# 关于工程项目业主质量监督委员会 工程项目检查存在问题的回复

工程名称：广西医科大学蟠龙住宅小区（7#地）-南

检查内容：主要检查（7#地）-南水电安装质量、安全情况

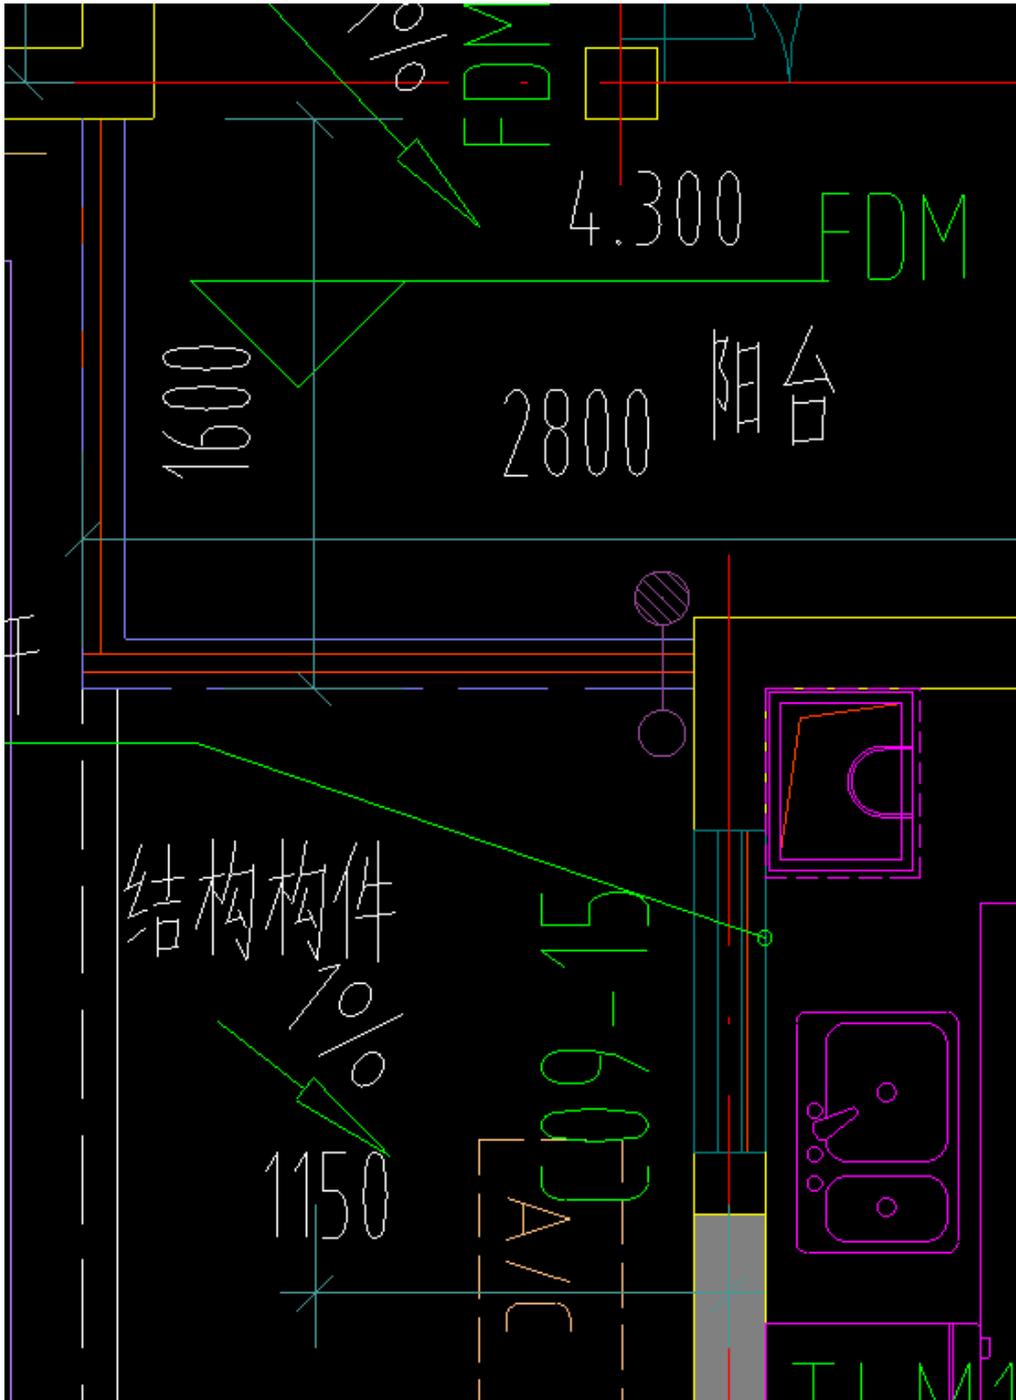
2. 预埋线管时，没有熟悉墙体砌筑位置，致使线管偏位

2. 由于主体预埋的线盒，在砌砖偏离后梁下线管偏位问题，可以在梁下适当开槽引孔，线管连接后方可抹灰隐蔽。水电施工班组复工后立即要求整改。

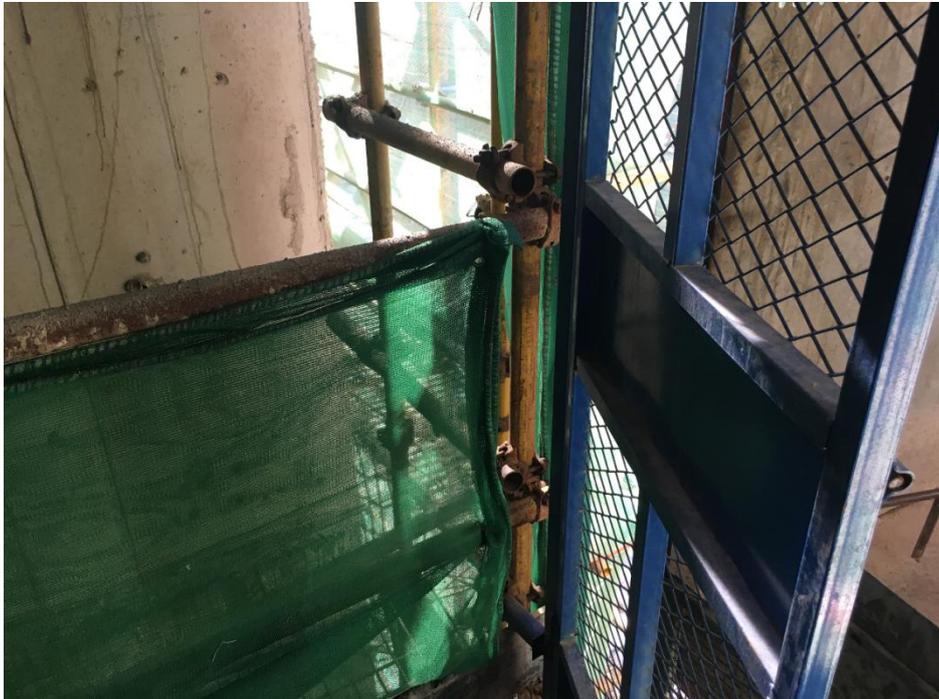
1. 施工电梯通道侧边的防护间隙较宽，达 250MM
2. 楼内还有工人随地大小便情况

1. 对于个别施工电梯通道侧边的防护间隙过大的楼层，采取了挂安全网拦挡等措施。后续将要求施工方检查各栋的安全防护，保证措施到位，避免出现安全施工事故。
